**Всемирный форум для согласования правил
в области транспортных средств****179-я сессия**

Соглашение 1958 года:**Рассмотрение проектов поправок****к существующим правилам ООН, представленных GRSG****Предложение по поправкам серии 01
к Правилам № 35 ООН (педали управления)****Представлено экспертами от Рабочей группы по общим
предписаниям, касающимся безопасности***

Поправки серии 01 к Правилам № 35 ООН (педали управления)

Образец В

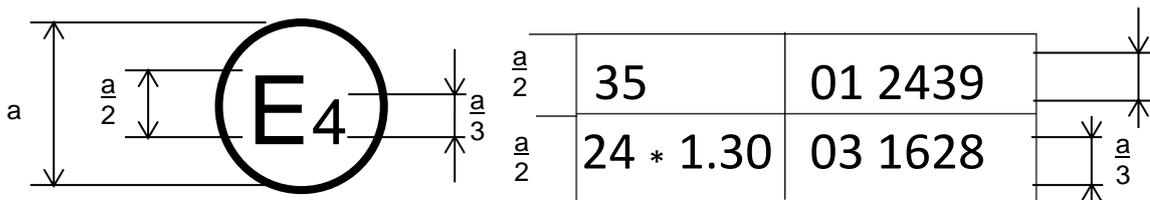
Приведенный выше знак официального утверждения, проставленный на транспортном средстве, указывает, что данный тип транспортного средства официально утвержден в Нидерландах (E4) на основании Правил № 35 и 24¹ ООН (в случае последних Правил ООН значение 1,30 м⁻¹ представляет собой скорректированную величину коэффициента поглощения). Первые две цифры номера официального утверждения указывают, что в момент предоставления соответствующих официальных утверждений Правила № 35 ООН включали поправки серии 01, а Правила № 24 ООН – поправки серии 03.
